Forhåndsuttalelser, dialog- og orienteringsmøter ifm. Kalvehagen reguleringsplan

I forbindelse med utarbeidelse av ny reguleringsplan for deler av Midtvågen i Tingvoll kommune, nærmere bestemt Kalvehagen med omkringliggende nærområde.

Plan 1560-20230001

Dette er et vedlegg til reguleringsplan som dokumenterer medvirkning og behandling av innspill og forhåndsuttalelser i planprosessen.

Offentlig friområde i Kalvehagen - konseptskisse

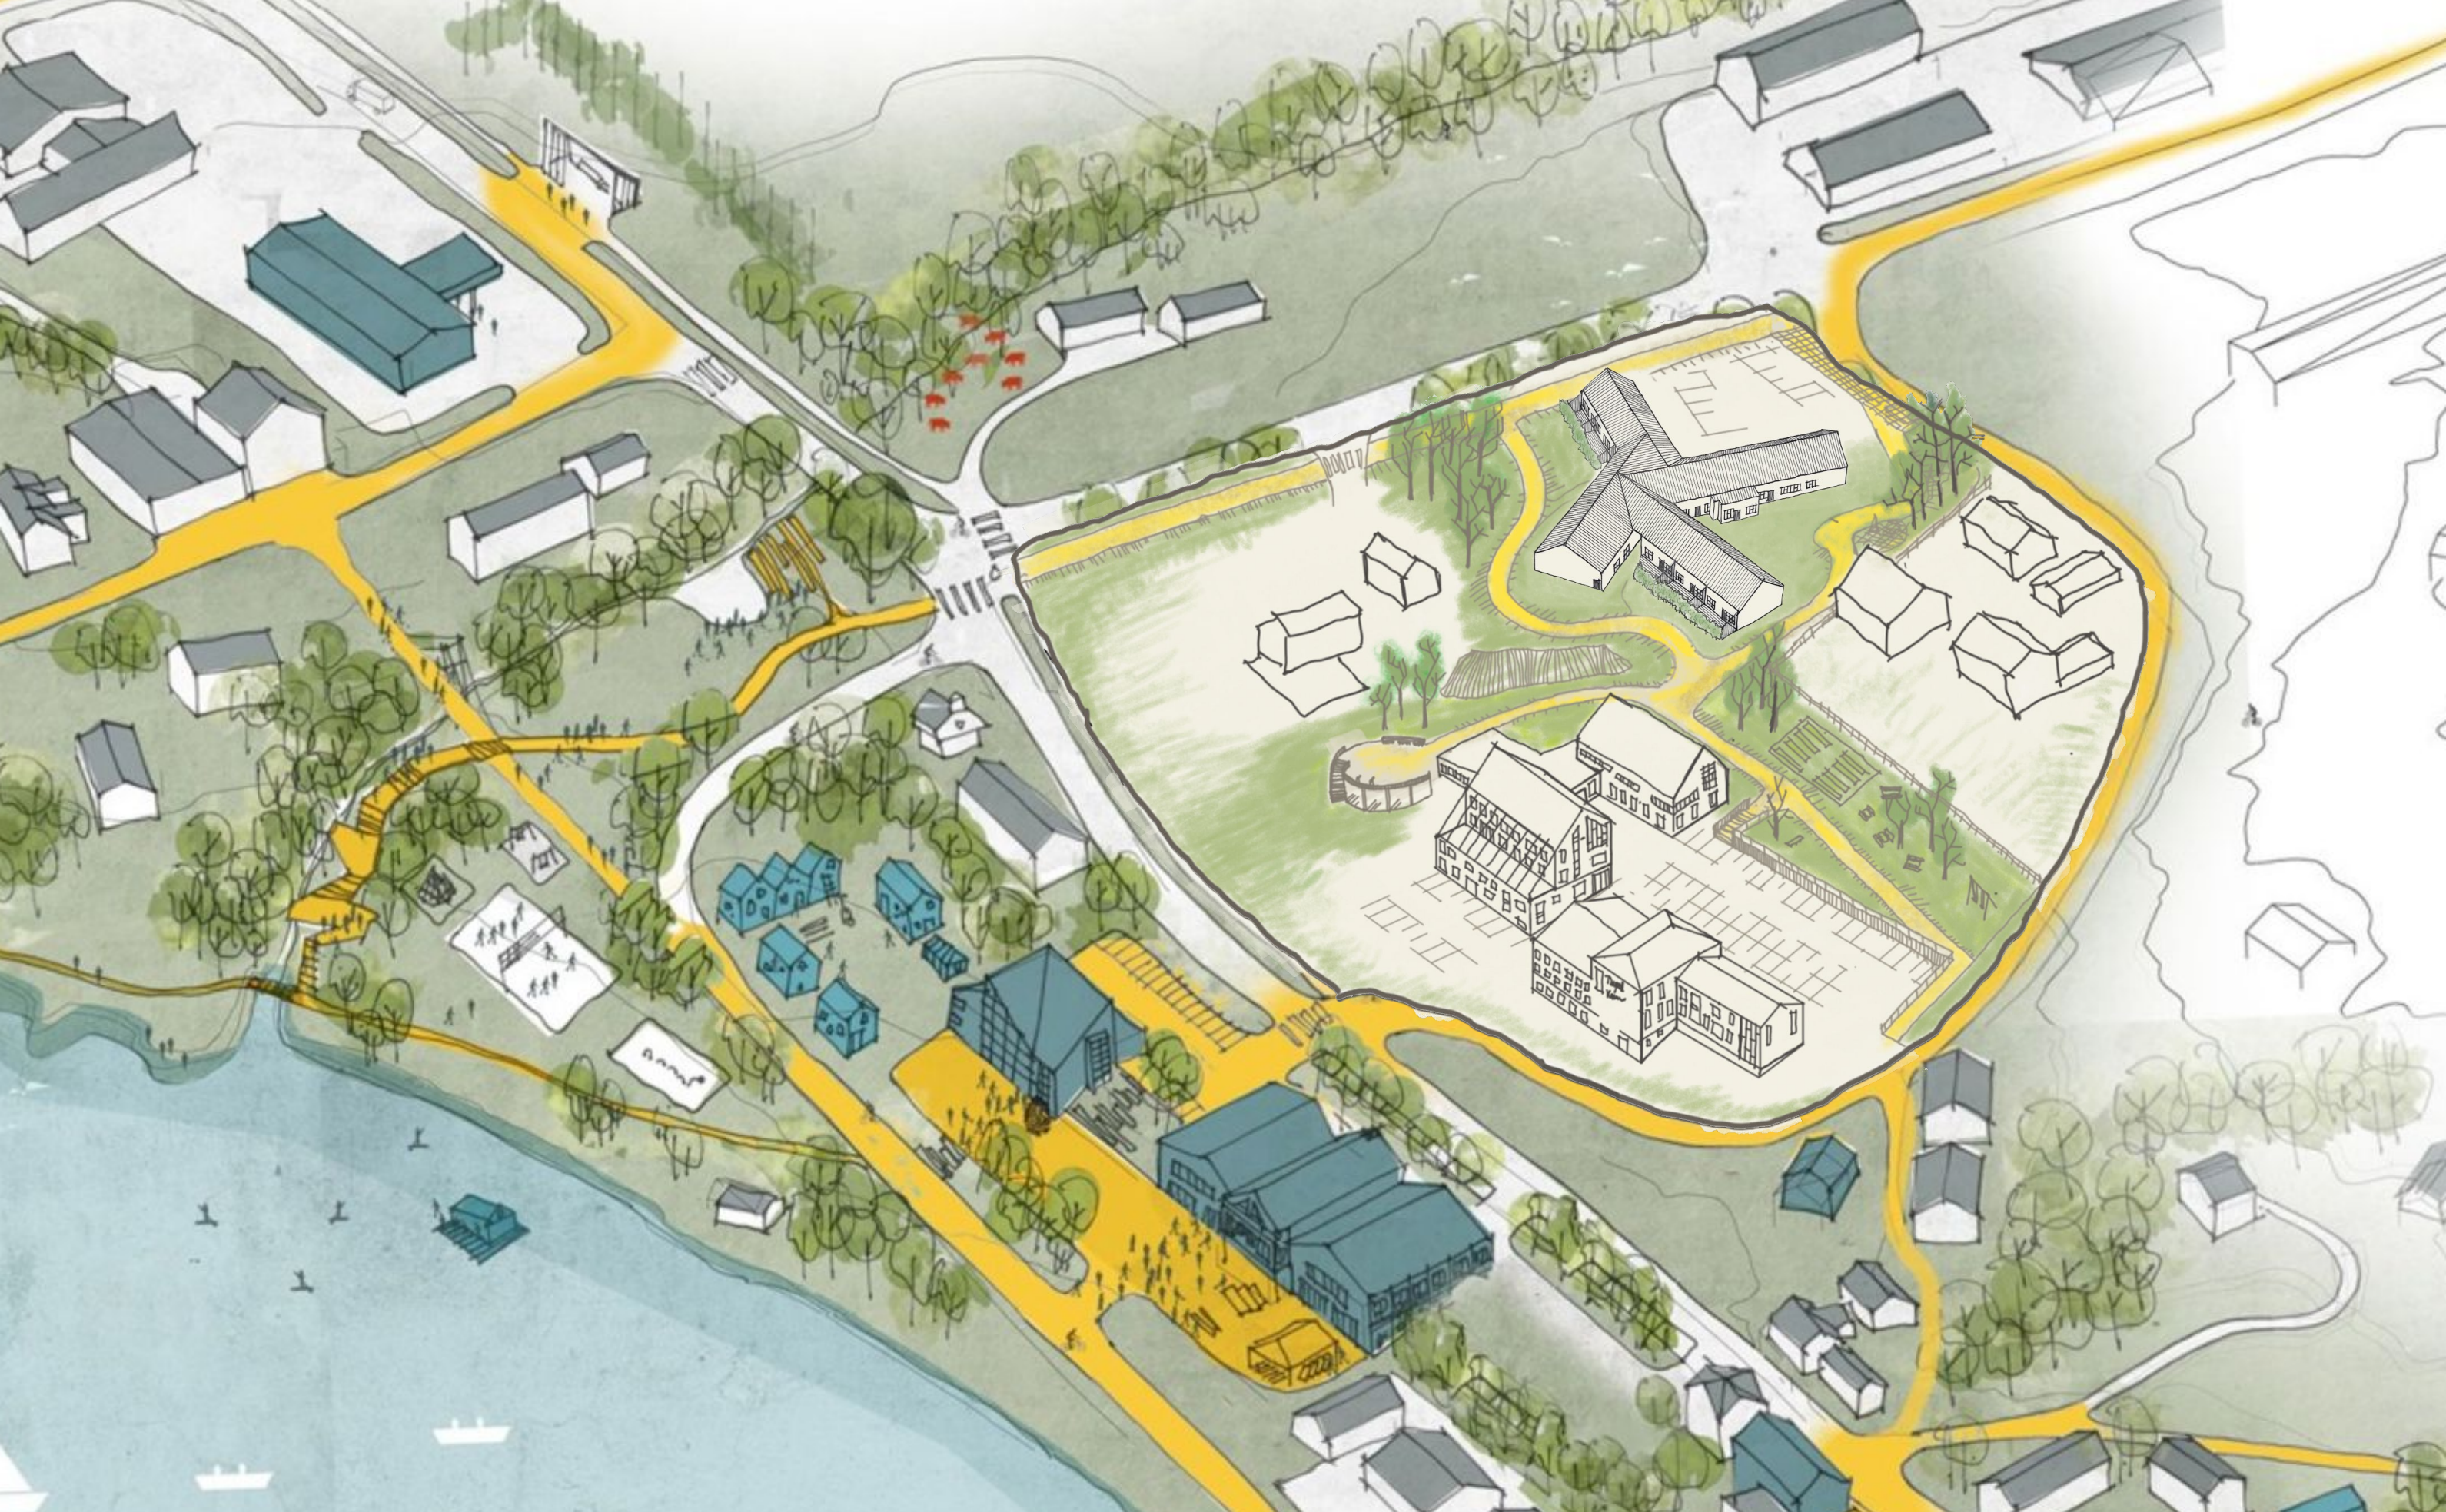
“Plana må gjere greie for dagens verdiaer i friområdet, (...)”

Plana må gjere greie for dagens verdier i friområdet, både i form av naturverdier og eventuell bruk til leik eller friluftsliv.

På bakgrunn av en alternativsvurdering innebærer planen å omdisponere deler av arealet som opprinnelig var regulert til offentlige bygninger (O1), til et offentlig friareal med en universelt utformet gangvei gjennom området. Omdisponering og tilrettelegging vurderes som en reell erstatning av friområdet som går tapt ved etablering av habiliteringsboligene. Planen vil sikre prinsippet om offentlig gangvei fra kommunehuset og videre mot ny gang- og sykkelveg langs Vågbøvegen (jf. "Landsbyrom i Tingvollvågen - en strategi for utvikling av stedene, og forbindelsen mellom" fra 2019). Den "grønne korridoren" på det gjenværende grøntarealet vest for habiliteringsboligene ansees (på tross av begrenset bredde) som hensiktsmessig når den blir en del av et større friområde. Det nye friområdet som etableres vil inkludere krigsminner og ellers skape et innholdsrikt og tilrettelagt "Landsbyrom" som bygger videre på strategien fra 2019. Gjenværende og nytt friområde har tilsvarende størrelse som dagens friområde (4,8 daa).
